UNIVERSIDAD DISTRITAL FRANCISCO JOSÉ DE CALDAS

CONSOLIDADO RESPUESTAS A LAS OBSERVACIONES AL PROYECTO DE PLIEGOS DE CONDICIONES DE LA CONVOCATORIA PÚBLICA No. 006 de 2021 CUYO OBJETO ES: "CONTRATAR LA ADQUISICIÓN, INSTALACION Y CONFIGURACION DE EQUIPOS DE LABORATORIO DEL GRUPO DE ROBUSTOS CON DESTINO A LOS LABORATORIOS, TALLERES, CENTROS Y AULAS ESPECIALIZADAS DE LAS FACULTADES Y DOCTORADO DE INGENIERÍA DE ACUERDO CON LAS CONDICIONES Y ESPECIFICACIONES PREVISTAS."

En las ESPECIFICACIONES TÉCNICAS, en el ítem 31 Tubo contador con ventanilla para rayos α , β , λ y X. que incluyan lo siguiente:

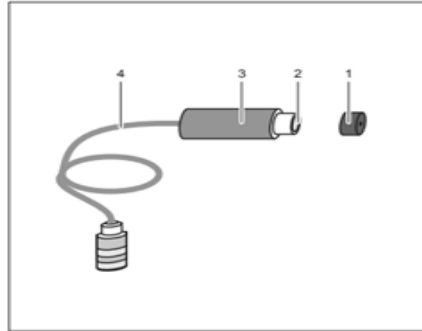
"Tubo contador Geiger-Müller autoextinguible, con una ventanilla muy delgada (mica 012 a 15 μ m). Sirve para detectar radiación α , β , λ y X."

Se solicita a la Universidad aclarar si se debe entender que hay error en la traducción y lo que requieren es "tubo contador Geiger-Müller autoextinguible con una ventana de mica muy delgada ($D = 12 - 15 \mu$ metro). Se utiliza para detectar la radiación α y β , y también se puede utilizar para medir la radiación γ y de rayos X."

RESPUESTA DE LA UNIVERSIDAD: No se acepta la observación en lenguaje técnico las palabras ventanilla y sirve, se puede aceptar como sinónimos ventana y "se utiliza", sin que afecte de fondo la descripción del equipo. Además, es una subordinación tecnológica, así que no admite ambigüedades en la descripción. Número de referencia catálogo LD (Ref. 55901)
